**INFORME DE VISITA DE CONTROL
N° 012-2026-OCI/0408-SVC**

**EJECUCIÓN DE LA OBRA: “CREACION DEL SERVICIOS DE
ESPACIOS PUBLICOS URBANOS EN BOULEVARD DEL
CENTRO POBLADO SAN FRANCISCO DISTRITO DE SANTA
CRUZ DE LA PROVINCIA DE PALPA DEL DEPARTAMENTO
DE ICA” CUI N° 2622397**

**PERÍODO DE EVALUACIÓN:
DEL 18 AL 24 DE JUNIO DE 2026**

Rampas de acceso y mesas de interacción escolar proyectadas en la Cuadra 4

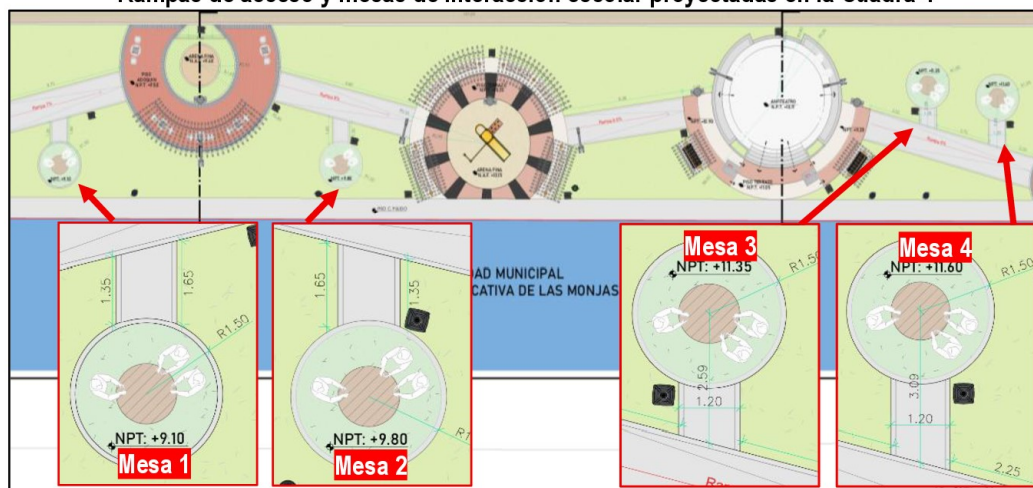
Asimismo, los planos del expediente técnico contemplan la ejecución de las rampas de acceso y de las mesas de interacción escolar proyectadas en la Cuadra 4, conforme a las características, dimensiones y ubicación definidas en el proyecto, según se muestra a continuación:

Imagen n.º 8
Detalle de estructuras proyectadas de plataforma con material afirmado

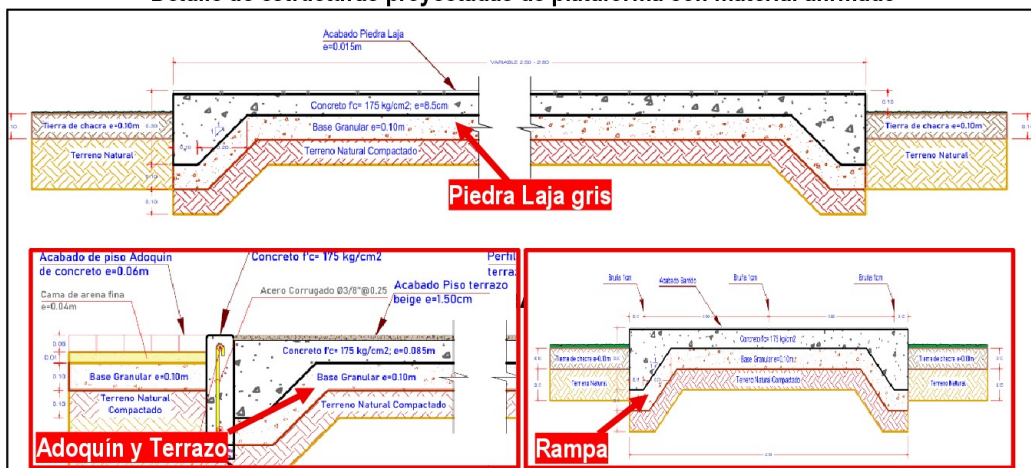
Asimismo, los planos del expediente contemplan la colocación de material afirmado bajo las áreas proyectadas para rampas, plataformas con acabado de piedra laja, pisos adoquinados y pisos de terrazo; en general, en todas las áreas donde se proyecta la ejecución de plataformas, conforme se muestra a continuación:

Detalle de cama de arena en pisos de adoquín

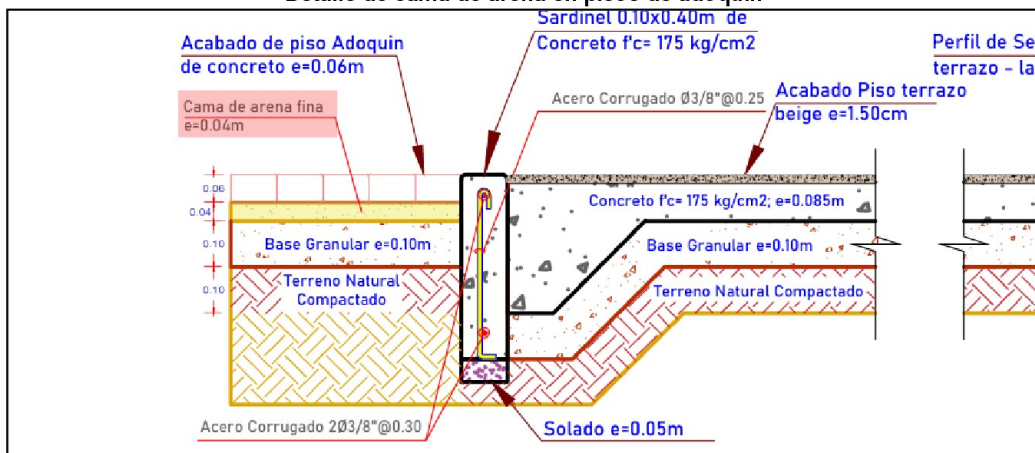
Asimismo, los planos del expediente establecen la colocación de una cama de arena bajo las áreas proyectadas para la instalación de piso adoquín, conforme se muestra a continuación:

Detalle del área proyectada para la colocación de piso terrazo

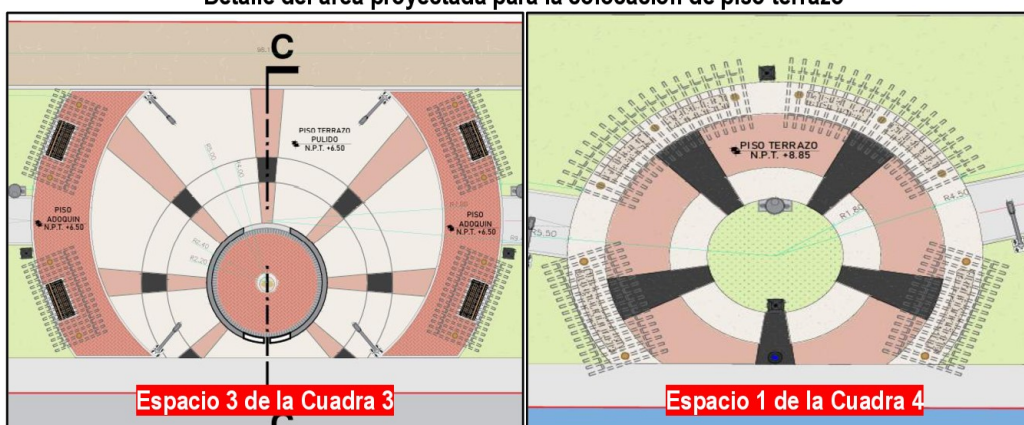
Asimismo, los planos del expediente contemplan la colocación de piso terrazo color beige, negro galaxia y salmón en el Espacio 3 de la Cuadra 3 y en el Espacio 1 de la Cuadra 4, conforme se muestra a continuación:

Detalle referencial de ubicación proyectada de piso de adoquines de concreto color rojo

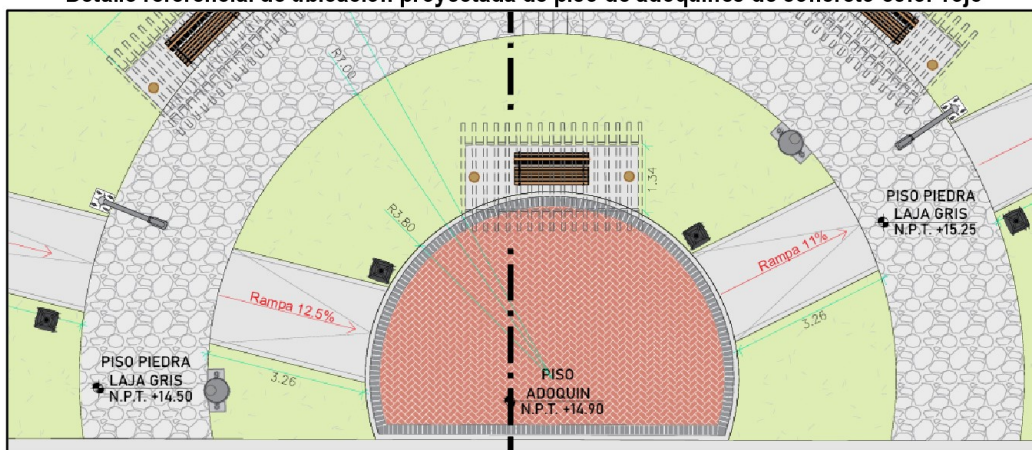
Asimismo, los planos del expediente contemplan la colocación de adoquines de concreto color rojo en todos los espacios de la Cuadra 1; en los Espacios 1 y 2 de la Cuadra 2; en todos los espacios de la Cuadra 3; en los Espacios 2 y 5 de la Cuadra 4; y en todos los espacios de la Cuadra 5. A modo referencial, se presenta una de las cuadras donde se proyecta dicho adoquín, conforme se muestra a continuación:

Imagen n.º 21
Detalle referencial de ubicación proyectada de piso de adoquines de concreto color gris

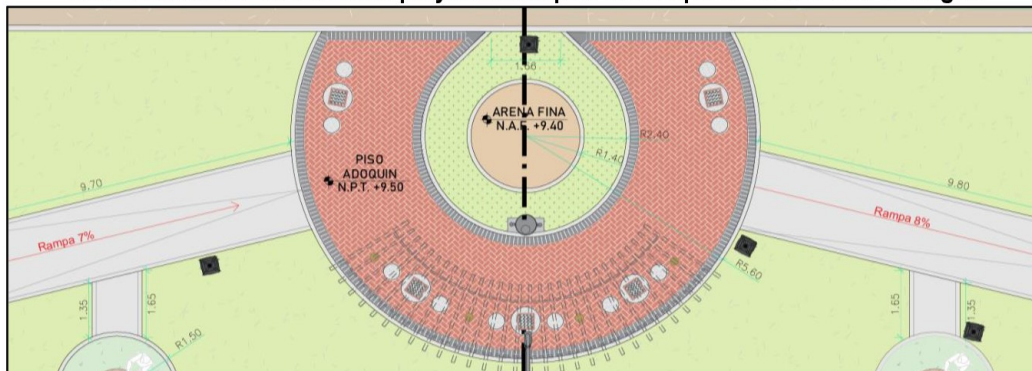
Asimismo, los planos del expediente contemplan la colocación de adoquines de concreto color gris en todos los espacios de la Cuadra 1; en los Espacios 1 y 2 de la Cuadra 2; en el Espacio 3 de la Cuadra 3; en los Espacios 2 y 5 de la Cuadra 4; y en todos los espacios de la Cuadra 5. A modo

Detalle referencial de ubicación proyectada de sardinel peraltado

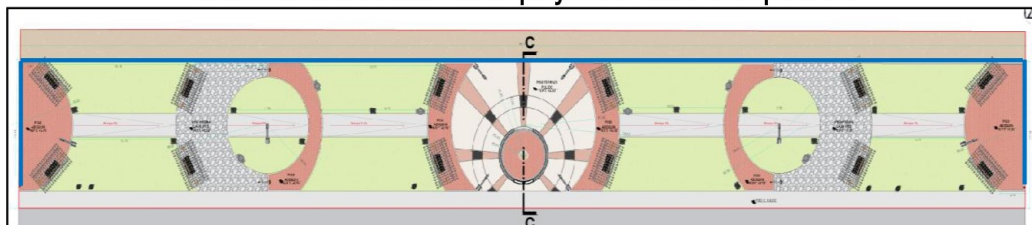
Asimismo, los planos del expediente contemplan la ejecución de sardineles peraltados en las áreas proyectadas de las Cuadras 1, 2, 3, 4 y 5. A modo referencial, se presenta una de las cuadras donde se proyecta dicha estructura, conforme se muestra a continuación:

Detalle referencial de ubicación proyectada para la instalación de bolardos

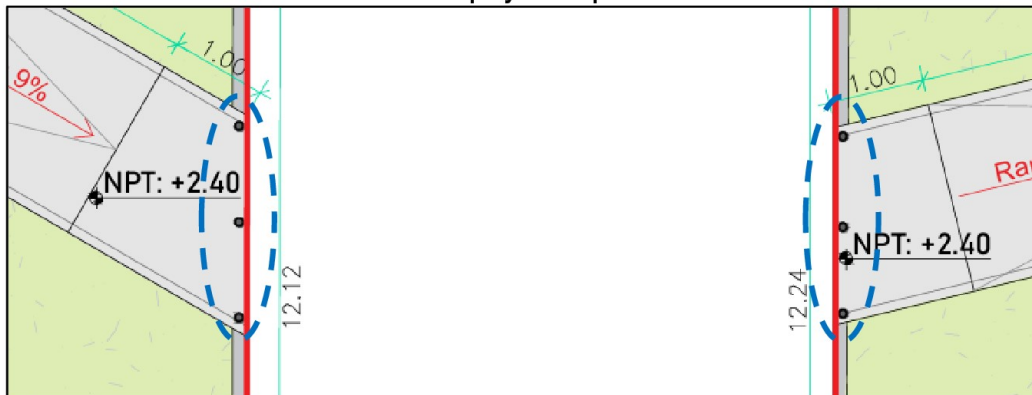
Asimismo, los planos del expediente contemplan la instalación de bolardos en las rampas de conexión con las vías de intersección de la Antigua Panamericana Sur. A modo referencial, se presenta una de las ubicaciones proyectadas para la instalación de dichos elementos, conforme se muestra a continuación:

Detalle referencial de ubicación proyectada para la preparación de superficie de áreas verdes

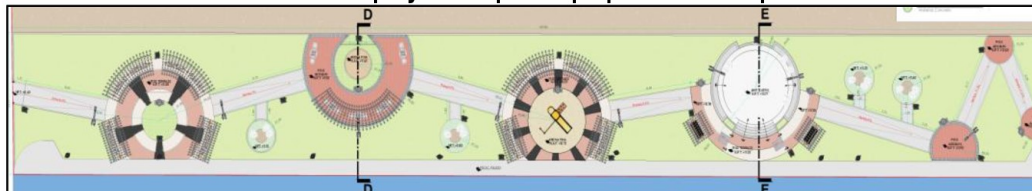
Asimismo, los planos del expediente contemplan la ejecución de áreas verdes en una superficie total de 2 401.42 m². A modo referencial, se presenta una de las áreas proyectadas como jardín para la colocación de tierra de chacra, conforme se muestra a continuación:

Imagen n.º 39
Detalle referencial de la ubicación proyectada de los tachos de basura en el Boulevard

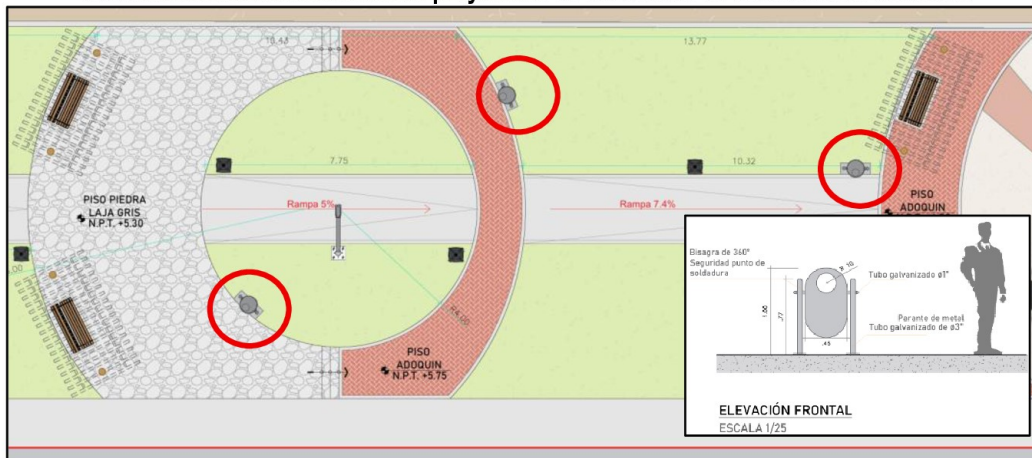
Asimismo, los planos del expediente técnico contemplan la instalación de tachos de basura en diversos espacios de las cuadras del Boulevard. A modo referencial, se presenta una de las ubicaciones proyectadas para la instalación de dichos elementos, conforme se muestra a continuación:

Detalle referencial de la ubicación proyectada de las bancas ornamentales en el Boulevard

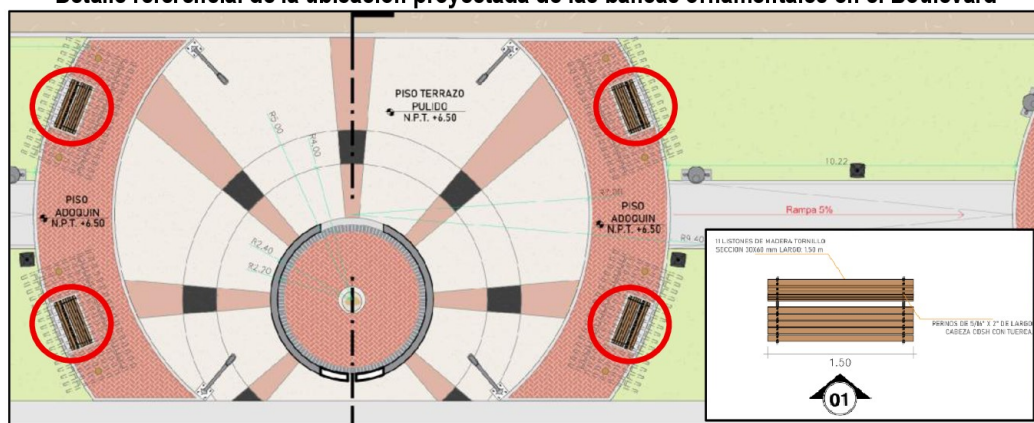
Asimismo, los planos del expediente contemplan la instalación de dichas bancas en diversos espacios de las cuadras del boulevard. A modo referencial, se presenta una de las ubicaciones proyectadas para la instalación de dichos elementos, conforme se muestra a continuación:

Sin embargo, durante las inspecciones físicas efectuadas por la Comisión de Control los días 18, 19 y 22 de junio de 2026, se constató que las bancas ornamentales valorizadas no se encontraban instaladas en ninguno de los espacios de las cuadras previstas en los planos. Lo descrito se aprecia en las imágenes n.ºs 55 a 75 del Panel Fotográfico n.º 4.

Detalle de las áreas proyectadas para la construcción de bancas de concreto

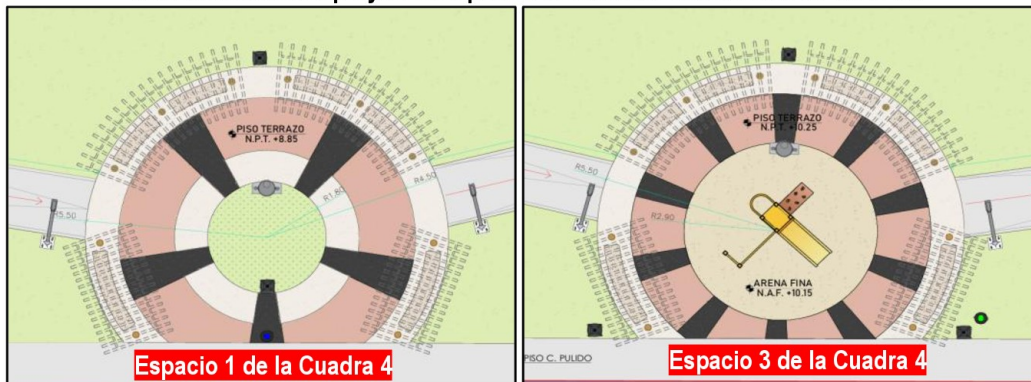
Asimismo, los planos del expediente técnico contemplan la construcción de las bancas de concreto en los Espacios 1 y 3 de la Cuadra 4 del Boulevard, conforme se muestra en la imagen siguiente:

Imagen n.º 47
Detalle del área proyectada para la construcción de bancas y mesas de ajedrez

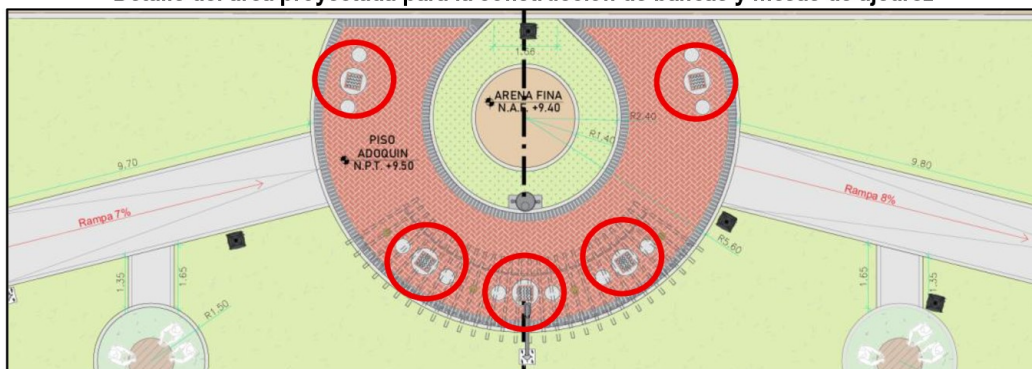
Asimismo, los planos del expediente técnico contemplan la construcción de las bancas y mesas de ajedrez en el Espacio 2 de la Cuadra 4 del Boulevard, conforme se muestra en la imagen siguiente:

Detalle referencial de la ubicación proyectada de las luminarias led en el Boulevard

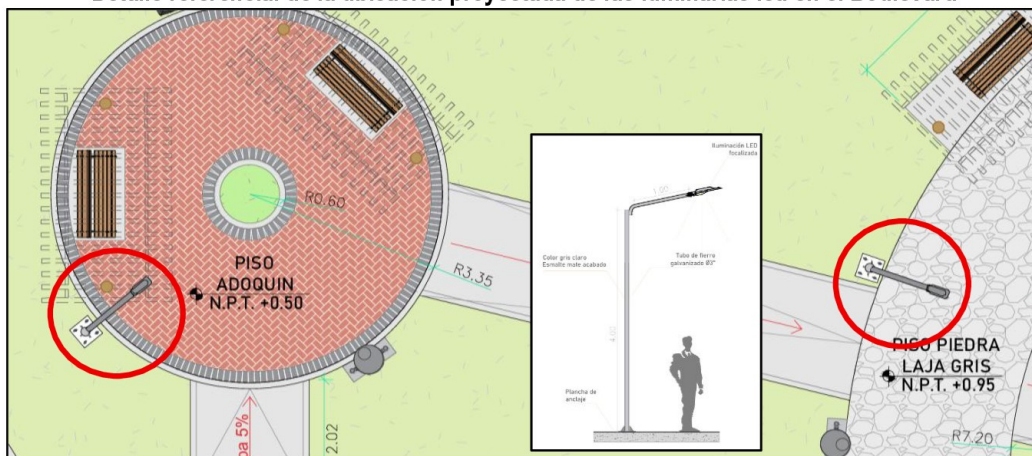
Asimismo, los planos del expediente técnico contemplan la instalación de luminarias led en diversos espacios de las cuadras del Boulevard. A modo referencial, se presenta una de las ubicaciones proyectadas para la instalación de dichos elementos, conforme se muestra a continuación:

Imagen n.° 76
Avance físico de obra según valorización y programación (%)

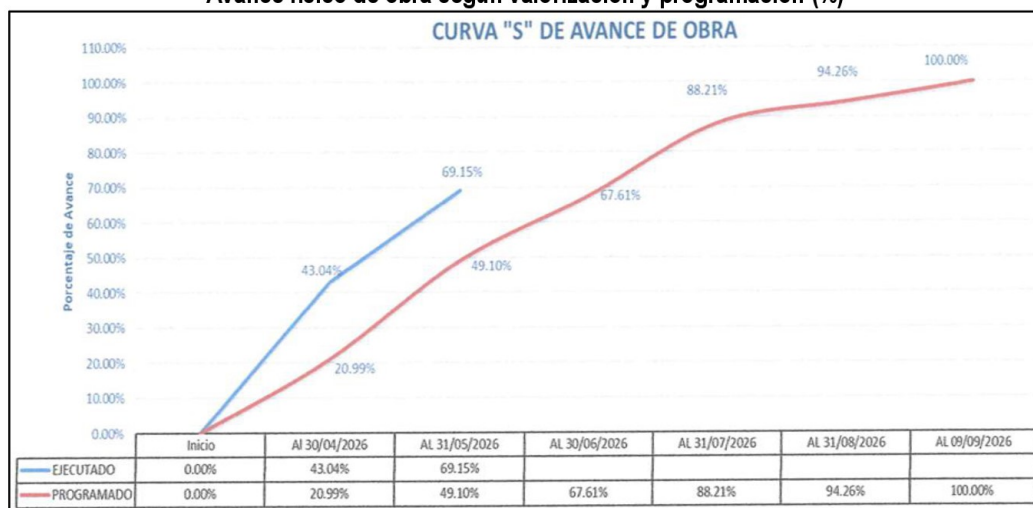
De la revisión del Informe n.° 203-2026-UDUR-HJSA/MDSC de 4 de junio de 2026, así como de sus anexos correspondientes a la Valorización de Obra n.° 02 del mes de mayo de 2026, se advierte que la Supervisión de Obra señala que “[...] se tiene un avance acumulado real de 69.15% por parte del contratista, el cual, al compararse con el avance del cronograma programado de 49.11%, evidencia un adelanto considerable en la ejecución de los trabajos”. En ese sentido, se consigna un avance ejecutado al 31 de mayo de 2026 de 69.15%, frente a un avance programado de 49.11%, evidenciándose un supuesto adelanto en la ejecución contractual.

Imagen n.º 81
Detalle de uña de concreto de rampa

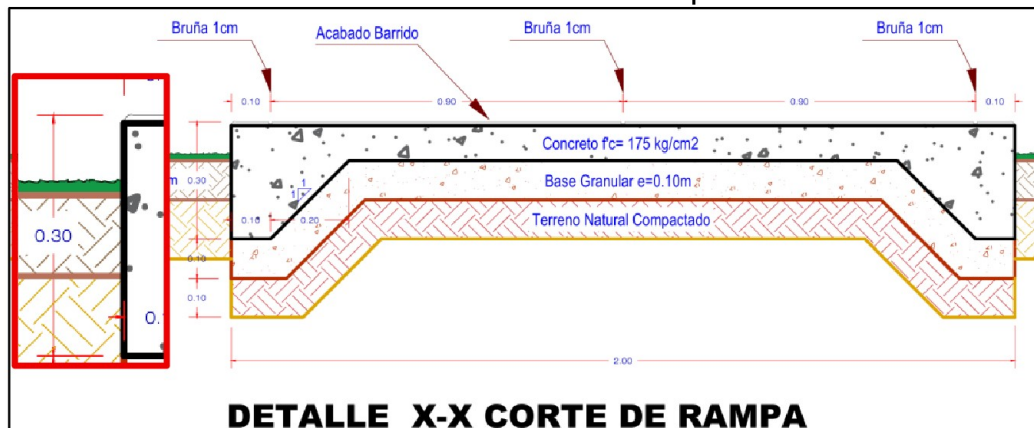
Por otro lado, de la revisión del plano denominado DC-01, se verifica que el detalle constructivo establece una altura de 0.30 m (30 cm) para las uñas de concreto de las rampas, conforme se muestra a continuación:

Imagen n.º 86
Detalle de sardinel peraltado en forma circular

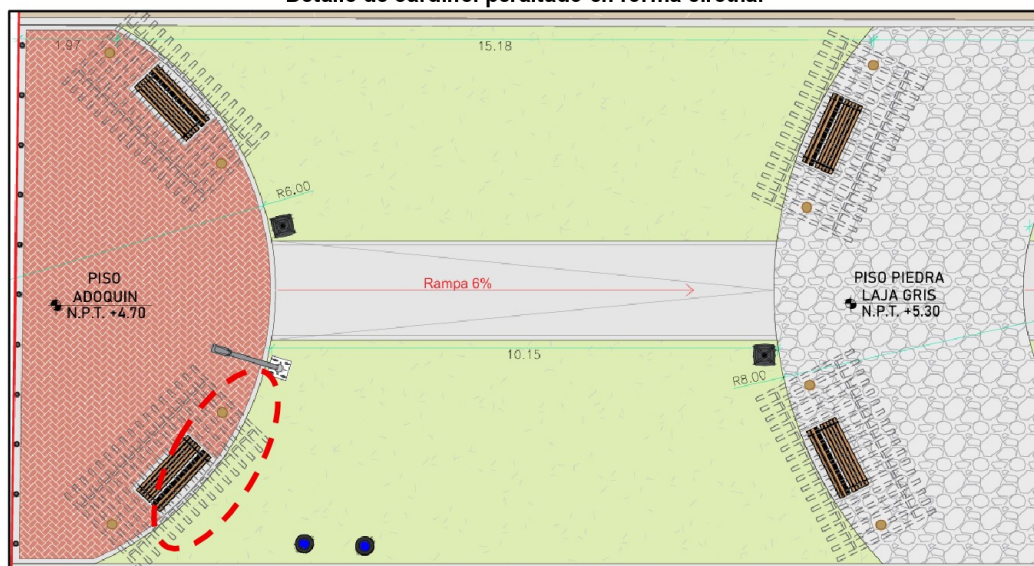
Asimismo, de la revisión del plano denominado A-01, se evidencia que, en el Espacio 1 de la Cuadra 3 del Boulevard, los sardineles peraltados presentan una configuración de forma circular, conforme se muestra a continuación:

Tubería de PVC instalada atravesando infraestructura de rampa peatonal

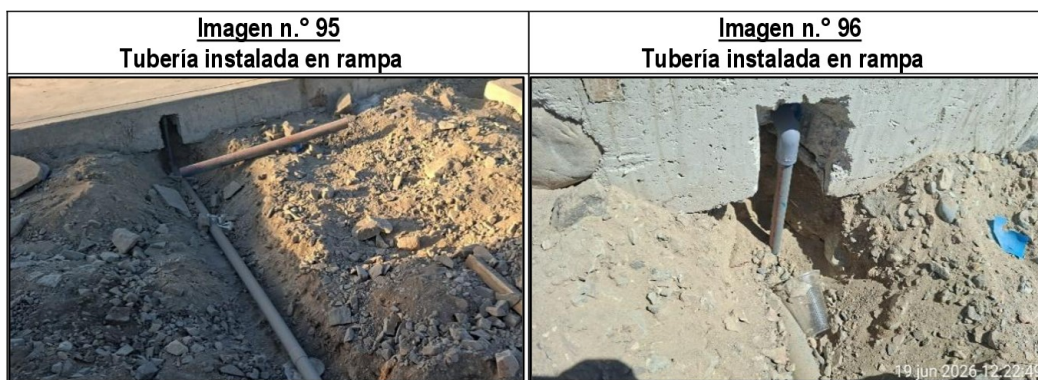
De la revisión de los planos del expediente técnico de obra, se advierte la ausencia de planos correspondientes a las instalaciones sanitarias.

Asimismo, de la revisión del Cuaderno de Obra Digital, se verifica que mediante Asiento n.º 15 del 24 de abril de 2026, el Residente de Obra señala haber presentado planos de replanteo de instalaciones sanitarias a la Supervisión para su revisión y aprobación. Posteriormente, mediante Asiento n.º 16 del 27 de abril de 2026, el Supervisor de Obra indica que dichos documentos se encuentran en proceso de revisión técnica. Finalmente, en el Asiento n.º 18 del 28 de abril de 2026, el Residente de Obra señala la continuidad de las actividades relacionadas a las instalaciones sanitarias.

Finalmente, se advierte que, si bien el Residente de Obra señala la presentación de planos de replanteo y el Supervisor su revisión, en los asientos del cuaderno de obra no se evidencia la remisión de la consulta a la Entidad para su evaluación y aprobación, conforme a lo establecido en la normativa aplicable.

Imagen n.º 97
Sardinel sin cortes según plano

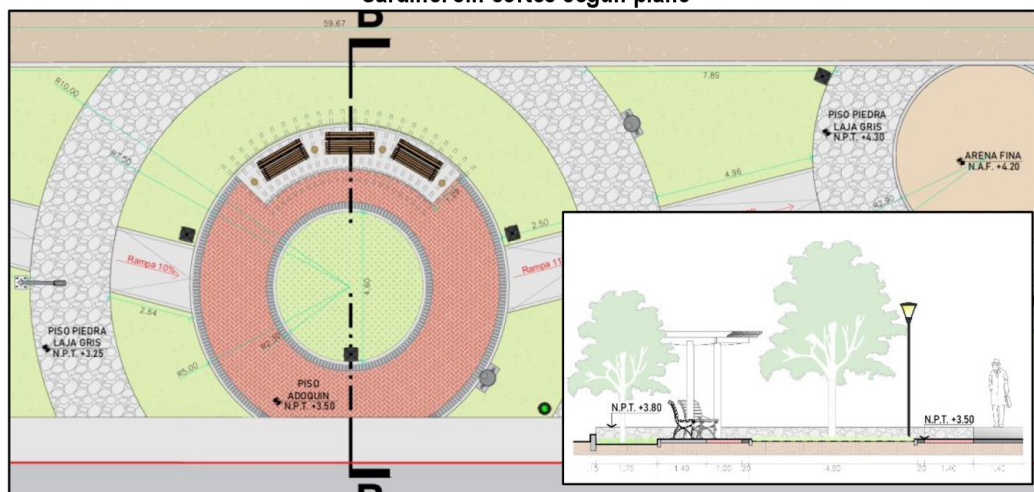
De la revisión del plano denominado A-01, se advierte que en el Espacio 2 de la Cuadra 2 el sardinel peraltado se encuentra diseñado con un nivel continuo y sin cortes, conforme se muestra a continuación:

Imagen n.º 99
Espacio 3 de la Cuadra 3 sin escalones

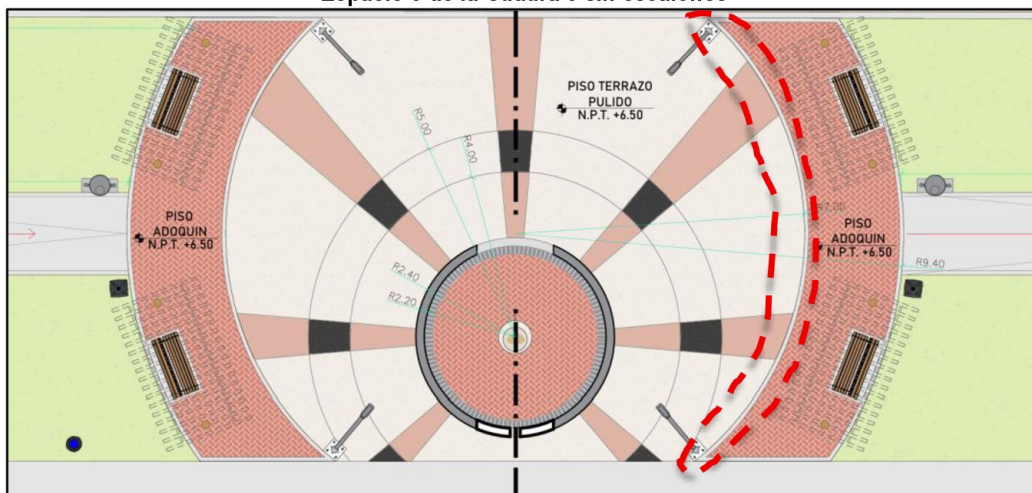
De la revisión del plano denominado A-01, se advierte que en el Espacio 3 de la Cuadra 3 no se contemplan dos escalones entre el piso adoquinado y el terrazo pulido, conforme se muestra a continuación:

Imagen n.º 101
Detalle de rampa sin escalones conforme al plano A-02 del expediente técnico

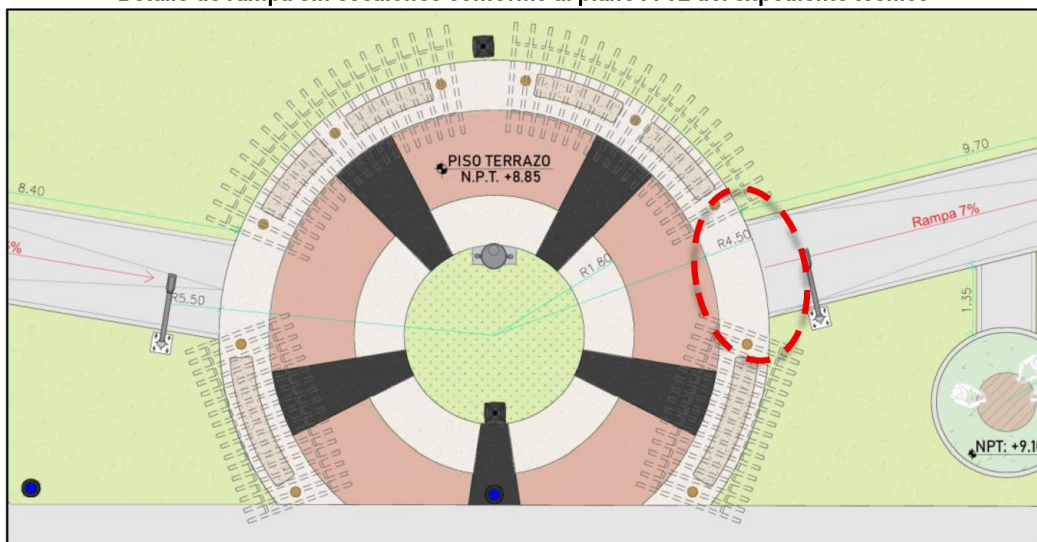
De la revisión del plano denominado A-02, se advierte que el diseño del Espacio 1 de la Cuadra 4, específicamente en la rampa ubicada entre los espacios 1 y 2 de dicha cuadra, no contempla la ejecución de escalones, conforme se muestra a continuación:
